Relatório de Fiscalização

RELATÓRIO DE FISCALIZAÇÃO TÉCNICA DOS SISTEMAS DE ÁGUA E ESGOTO DO MUNICÍPIO DE Atibaia

PRESTADOR: Saneamento Ambiental Atibaia

Verificação de Não Conformidades

Foto 2 - Material estranho a operação Booster
Maranguape em Atibaia

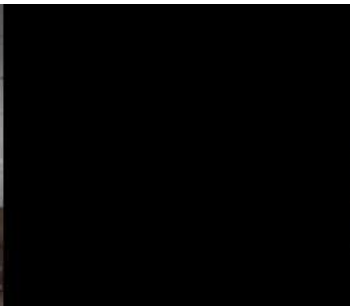
[EEA-4.10] - Ausência de manutenção, limpeza, conservação e segurança

Não Conforme

Foto 1 - Material estranho a operação Booster
Maranguape em Atibaia

Retirar e descartar
adequadamente
material

Foto 1 - Ausência de limpeza no Reservatório elevado Maranguape (concreto) em Atibaia

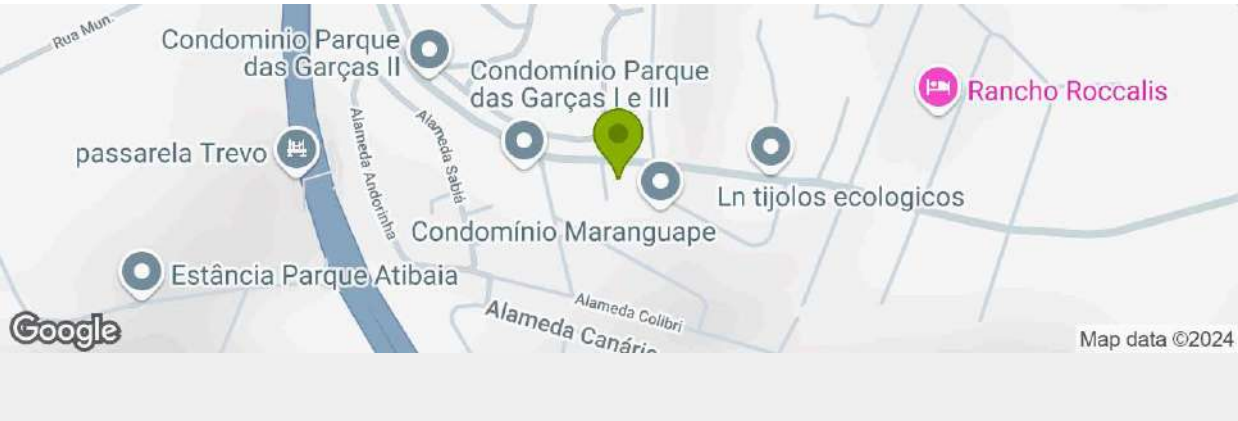
[RES-6.2] Observações	Indicado no RES. SEMIENTERRADO MARANGUAPE
[RES-6.3] - Existência de vazamentos aparentes	Conforme
[RES-6.4] - Existência de locais sem guarda-corpos ou escadas ou em situação inadequada	Conforme
[RES-6.7] - Inexistência de para-raios em reservatórios elevados	Conforme
[RES-6.10] - O reservatório não possui tampas de inspeção em boas condições	N/A
[RES-6.11] - Reservatório sem medidor de nível	Conforme
[RES-6.14] - Ausência de manutenção, limpeza, conservação e segurança	Não Conforme
[RES-6.14] Observações	Realizar a limpeza com retirada dos materiais dispostos do local

Fotos de [RES-6.14]

Foto 2 - Vazamentos na estrutura do Reservatório
Semienterrado Maranguape em Atibaia

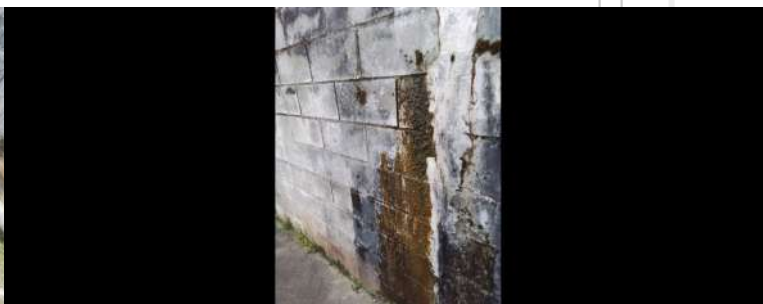
Fotos de [RES-6.3]

Foto 1 - Vazamentos na estrutura do Reservatório
Semienterrado Maranguape em Atibaia

Foto 3 - Vazamentos na estrutura do Reservatório
Semienterrado Maranguape em Atibaia

Foto 4 - Vazamentos na estrutura do Reservatório
Semienterrado Maranguape em Atibaia

Foto 1 - Vazamento na lateral do Reservatório Apoiado da ETA Cerejeiras em Atibaia

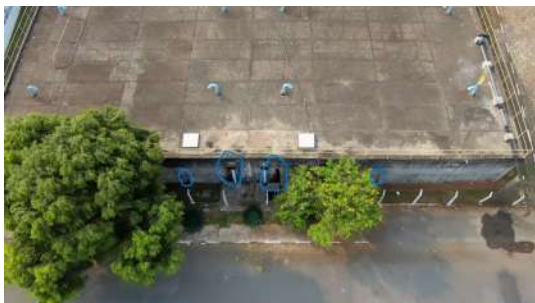
Não Conforme

Fotos de [RES-6.3]

Foto 1 - Guarda-corpos inadequados do Reservatório Elevado da ETA Cerejeiras em Atibaia

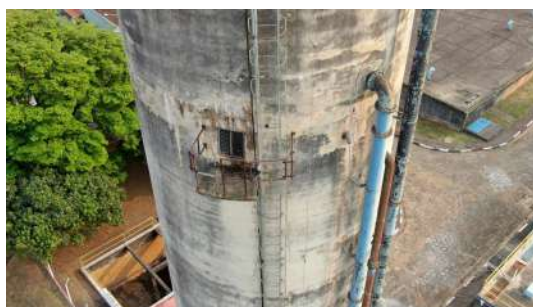
Fotos de [RES-6.4]

Foto 2 - Guarda-corpos inadequados do Reservatório Elevado da ETA Cerejeiras em Atibaia

Foto 3 - Guarda-corpos inadequados do Reservatório Elevado da ETA Cerejeiras em Atibaia
